Seine-Schelde Studie kalibratie Leie pand 140

Deelrapport 1
Review nautisch ontwerp

Voor de inrichting van zone B van pand 140 op de Leie vraagt De Vlaamse Waterweg een advies op een memo opgesteld door het studiebureau SBE. Deze memo geeft kalibratiemogelijkheden voor het pand 140 ter hoogte van bruggen en de afwaartse zijde van de sluis te Sint-Baafs-Vijve. In de memo wordt verwezen naar ander voorafgaand onderzoek waaronder de screening van de volledige Leie en een nautische simulatiestudie uitgevoerd door het Waterbouwkundig Laboratorium. Het advies beantwoordt op basis van verschillende studies voor de Leie maar ook andere kanalen vragen die richting geven bij het nautische ontwerp en de gevolgen voor de inrichting van de oevers.

Figuur 11 – Voorstel inplanting infrastructuur (SBE, 2021)

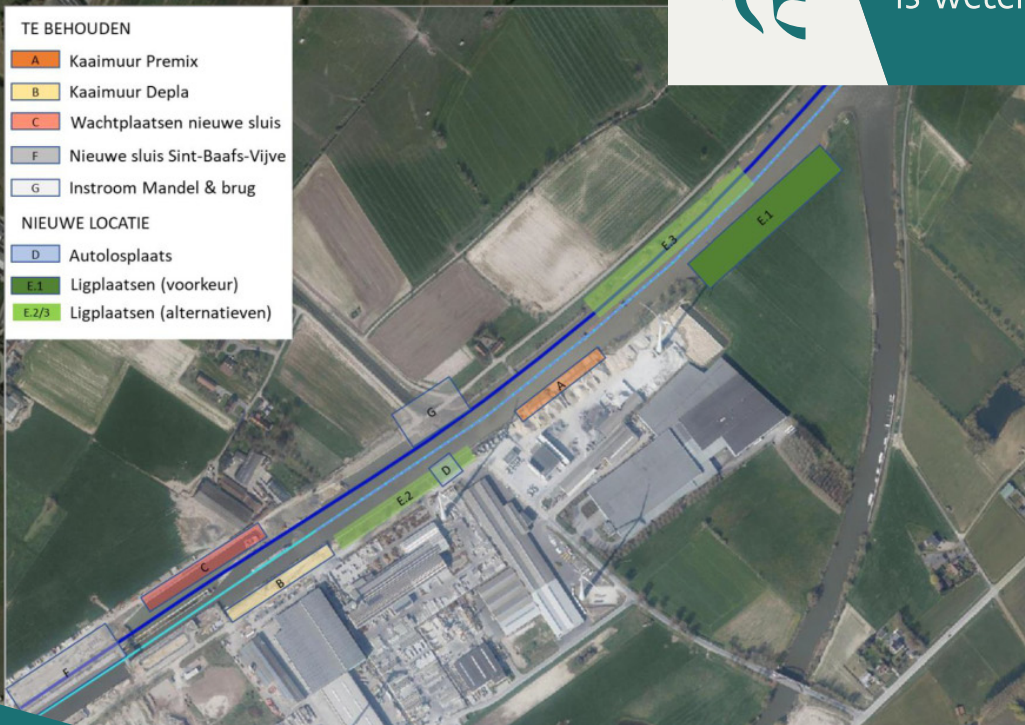
De inplanting van de infrastructuur is voorgesteld in Figuur 11. De infrastructuur lijkt noodzakelijk maar de vraag is nog hoe de ligplaatsen gekozen zijn in benedenpand en/of bovenpand en op basis van welke resultaten van een capaciteitsstudie hiervoor geselecteerd is.

De aanname om het typeprofiel van 46.2 m aan te houden van de sluis tot de stuwarm aan de rechteroever geeft inderdaad een grote lengte waarover de linkeroever moet aangepast worden. De vraag is dus opnieuw of die vaarasverschuiving nodig is. In Figuur 11 wordt wel gepoogd om alle kaaimuren, ligplaatsen en autolospaats op de rechteroever te brengen om zo verder afgelegen te zijn van de draft-vaaras. Echter er is ook een alternatieve ligplaats op de linkeroever. De wachtplaatsen bevinden zich uiteraard op de linkeroever direct aansluitend op de sluis of dus in de voorhaven.

De wachtplaatsen (C) vormen geen probleem aangezien het ontwerp van een voorhaven zodanig is dat er ruimte is voor de passerende schepen naar de sluis. De snelheden bij het in-en uitvaren zijn ook laag met kleinere interactiekrachten tussen passerende en wachtende schepen. De kaaimuur van Depla (B) strekt zich uit over ongeveer 120 m op rechteroever waarbij de breedte van de waterweg tussen de kademuur en de overstaande wachtplaats (verticale muur) op de linkeroever 73 m bedraagt. Er is dus voldoende ruimte om een veilige afstand te garanderen tussen de afgemeerde schepen van 11.4 m aan beide oevers enerzijds en een passerend schip van 11.4 m anderzijds. De kademuur van Premix (A) op rechteroever strekt zich afwaarts de aansluiting met de Mandelrivier op linkeroever uit. Door het verwijderen van de autolosplaats op linkeroever en deze te verplaatsen naar een andere locatie maakt men alvast ruimte vrij voor voldoende vaarwegbreedte langs de kademuur van Premix. Op de huidige vaarweg zorgt een afgemeerd schip aan de autolosplaats en een afgemeerd schip aan de Premix kade voor een belangrijke versmalling van de waterweg aangezien die daar maar 40 m breed is (Figuur 12). Bij bezetting van beide plaatsen met een klasse Va en bijvoorbeeld klasse IV is er slechts ongeveer 20 m over voor een passerend schip met veiligheidszones. Op Figuur 12 is te zien hoe ter plaatse van de monding van de Mandelrivier de oevers worden behouden. Indien men afwaarts de Mandelrivier de linkeroever zou verruimen zal nog steeds een versmalling optreden aan de monding die ook de passage van de kaaimuur van Premix zal meebepalen. De vraag kan zijn of een lokale versmalling door de kaaimuur, zodat daar enkel een enkelstrooksvaarweg ontstaat bij een afgemeerd schip aan Premix, te allen tijde moet vermeden worden. De afstand van de nieuwe sluis tot de kaaimuur van Premix is ongeveer 450 m en dus minstens meer dan twee scheepslengtes van een klasse Vb en vier van een klasse Va. Verder wordt de capaciteit van de waterweg en de sluis bepaald door de scheepsgroottes van de afgemeerde en passerende schepen in die zone. Bij voorkeur wordt aan een sluis de volledige voorhaven vrijgehouden maar gezien de bestaande situatie met de kaaimuur van Premix zal bij impact op de sluisbediening misschien naar operationele oplossingen gekeken dienen te worden.

Voor de ligplaatsen (E) zijn er verschillende alternatieven. De voorkeur gaat naar een ligplaats (E1) langs de rechteroever opwaarts de monding van de stuwarm. Hierdoor plaatst men alle kaaimuren en ligplaats aan dezelfde oever. Het wordt aangeraden om de nieuwe ligplaats volledig buiten de doorgaande vaart te houden om zo te zorgen voor een dubbelstrooksvaarweg in tegenstelling tot de mogelijke versmalling aan de kaaimuur van Premix.

De alternatieve ligplaatsen liggen ofwel tussen de kaaimuren (E2) of aan de linkeroever (E3) afwaarts de kaaimuur van Premix. Een ligplaats tussen kaaimuren zorgt voor een lange aaneengeregen strook van afgemeerde schepen en is zeker positief te beoordelen. Een ligplaats aan de linkeroever wordt net als de ligplaats op de rechteroever (E1) best volledig buiten de doorgaande vaarstroken gelegd waardoor de huidige vaaras kan behouden blijven.

Men kan dus door een analyse van de verschillende combinaties van gewenste ligplaatsen, kaaimuren en autolosplaats en mogelijkheden tot het wel of niet verruimen van de linkeroever tot een voorstel van vaaras komen die bij voorkeur niet aanzienlijk afwijkt van de huidige vaaras. Hierbij kan het noodzakelijk zijn om lokaal een enkelstrooksvaarweg vast te leggen (voornamelijk ter hoogte van de kaaimuur van Premix) voor de combinatie van grotere schepen. Er werd voorgesteld om dit samen met SBE uit te werken op basis van expert judgement.

Figuur 3 – Nautisch ontwerp voor zone A in pand 140 (SBE, 2021)

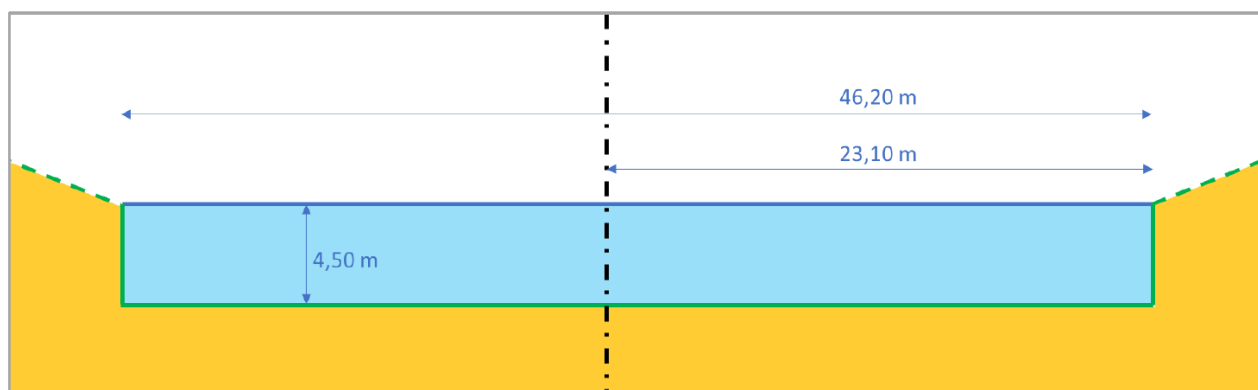
Hoewel oorspronkelijk gekozen werd voor een normaal profiel voor dubbelstrooks klasse IV, een krap profiel voor een ontmoeting tussen een geladen klasse IV en een ongeladen klasse Vb (of ook klasse Va en Va+) en enkelstrooks voor de geladen grotere klassen Va, Va+ en Vb, wenst men volgens de memo op pand 140 een dubbelstrooks profiel voor klassen Va en groter te voorzien om te allen tijde schepen tot de sluis van Sint-Baafs-Vijve te kunnen laten varen (met dus noodzakelijke ontmoetingen op meer plaatsen dan enkel de passeerstroken). Voor zone A resulteert dit dan in een nautisch profiel zoals in Figuur 3. De minimale breedte op de waterlijn wordt verhoogd van 43.35 m naar 46.20 m.

Figuur 4 – Mogelijke verschuiving vaaras ten opzichte van bestaande vaaras ter hoogte van Neerhoek (SBE, 2021)

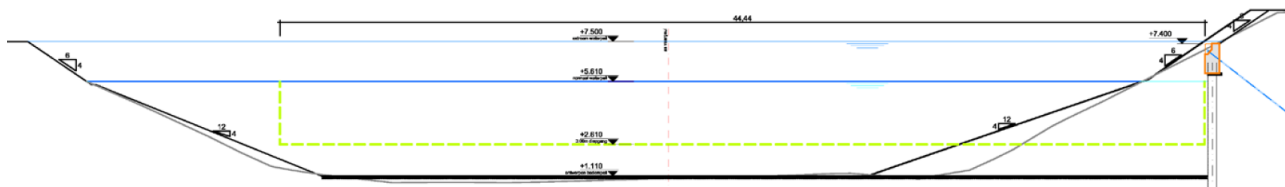
Ter hoogte van Neerhoek wenst men over een maximale afstand van 10.5 m de vaaras te verschuiven naar linkeroever om meer ruimte voor fauna en flora te voorzien op rechteroever. Men garandeert wel de nautische rechthoek zoals in Figuur 3 te behouden en dus een waterbreedte van 46.2 m te voorzien. Indien men heel duidelijk toont waar de bevaarbare breedte is (op elektronische kaarten maar ook visueel met borden – hoeveel meter uit de oever te blijven – of andere visuele begrenzing) kunnen schippers bij mogelijke ontmoetingen in deze zone anticiperen door aan beide oevers de gepaste afstand tot de oever te behouden. Het WL bevestigt dat er geen simulaties nodig zijn.

Figuur 5 – SBE: profiel van de waterweg in bocht 47 van het afleidingskanaal (Eloot *et al.*, 2012)

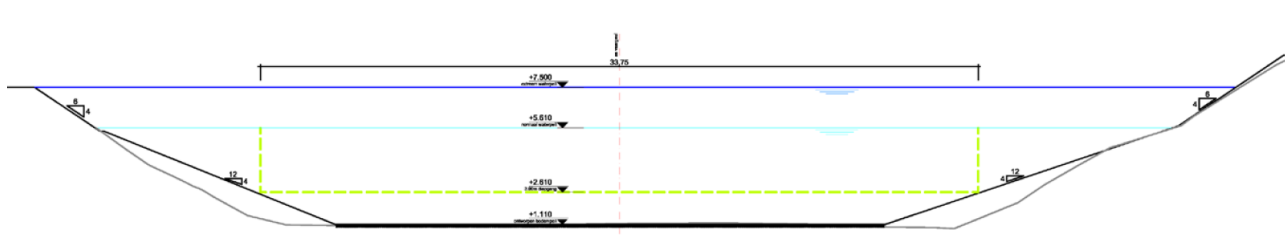
In het kader van onderzoek dat is uitgevoerd in Eloot *et al.* (2012) werden in eerste instantie ontmoetingen gesimuleerd tussen een ongeladen klasse Vb en een geladen klasse IV maar ook ontmoetingen tussen hogere klassen op het afleidingskanaal van de Leie. De profielen waarin gevaren werd, worden onder andere voorgesteld in Figuur 5 voor bocht 47 (boogstraal 1100 m) en in Figuur 6 voor een recht stuk vaarweg opwaarts bocht 46. Voor bocht 47 is de breedte van de waterweg op de 3 m diepganglijn van het klasse IV schip iets meer dan 44.44 m volgens Figuur 5. Deze waarde ligt dus in de buurt van de 46.2 m van de nautische rechthoek die aangenomen wordt voor pand 140.

Figuur 8 – Huidige en voorgestelde vaaras van de fietsbrug te Zulte (kader rechthoekig) tot het sluiscomplex in Sint-Baafs-Vijve (SBE, 2021)

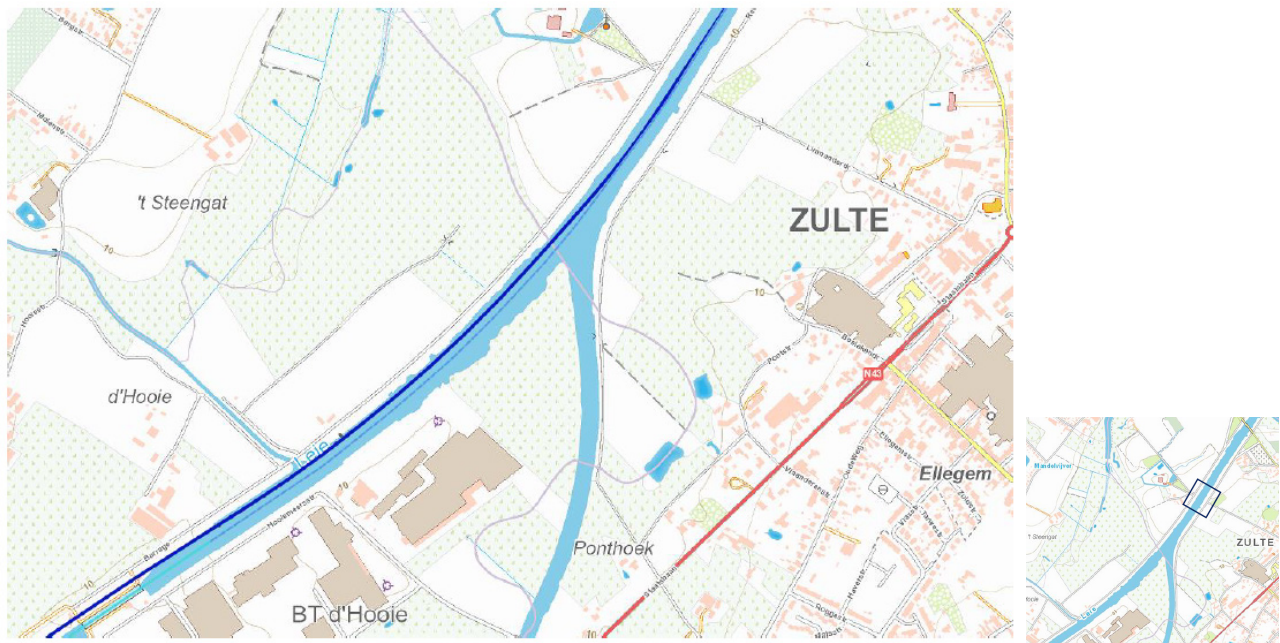
In Figuur 8 worden de huidige vaaras (dunne blauwe lijn) en de voorgestelde draft-vaaras (dikke blauwe lijn) voorgesteld. De draft-vaaras verbindt de as van de nieuwe sluis te Sint-Baafs-Vijve met de huidige vaaras ter hoogte van de fietsbrug. Verder zijn er nog kaaimuren, wachtplaatsen, een autolosplaats en ligplaatsen die in rekening gebracht moeten worden en is er de aansluiting van de Mandelrivier en de bijhorende brug. Deze laatsten wil men behouden zoals vandaag aanwezig. De vraag is dus eerder of alle functies afwaarts de sluis kunnen samengebracht worden met een vlotte doorgang van de schepen die de sluis passeren.

In de omgeving van de voorhaven van de sluis voorziet men dus reeds een aanpassing van de linkeroever met een verruiming van de vaarwegbreedte waardoor dit mogelijk kan volstaan om een vlotte nadering van de sluis te voorzien. Het lijkt dus niet noodzakelijk om een draft-vaaras te moeten aannemen voor het volledige traject van de sluis tot de fietsbrug. Dit staat uiteraard in relatie tot de infrastructuur die men in het benedenpand wil voorzien aan de linker- en rechtoever. Voor de infrastructuur zelf wordt verwezen naar de vraag in 3.2.3.
